## 改善箇所説明図

### ①走行装置(前輪ハブ)

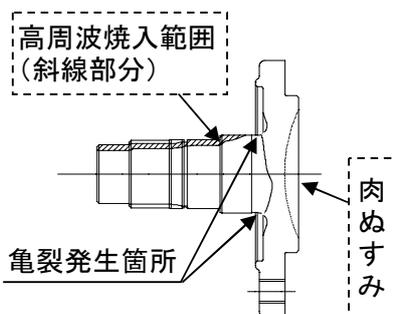
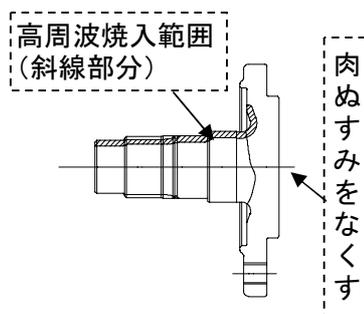
材質: S48C

走行装置において、前輪ハブの強度が不足しているため、圃場内の大きな凹凸上の  
旋回時に亀裂が発生するものがある。そのため、そのまま使用を続けると、亀裂が  
進行し、最悪の場合、破損して車輪が脱落するおそれがある。

材質: SCM440H

改善内容: 材質S48C→SCM440H  
高周波焼入れ範囲を変更する  
肉ぬすみ部分をなくす

全車両、前輪ハブを対策品に交換する。

前輪ハブの中央部の凹み無し(平面)により識別する。
